改善箇所説明図

エンジンコントロールモジュール

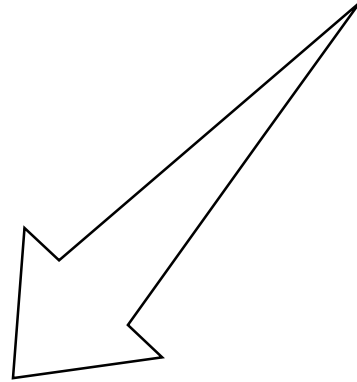
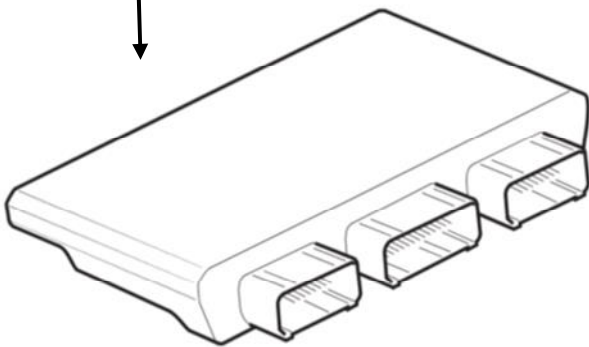
エンジンコントロールモジュールにおいて、制御プログラムが不適切なため、周囲の温度が高くなおかつ渋滞路を走行するとエンジンが異常に高温になる場合がある。そのまま走行を続けるとオーバーヒートを起こし、走行不能となるおそれがある。

全車両、対策版エンジンコントロールモジュール用ソフトを再設定する。

識別 対策後は車台番号末尾付近に青色のペイントマークを塗布する。
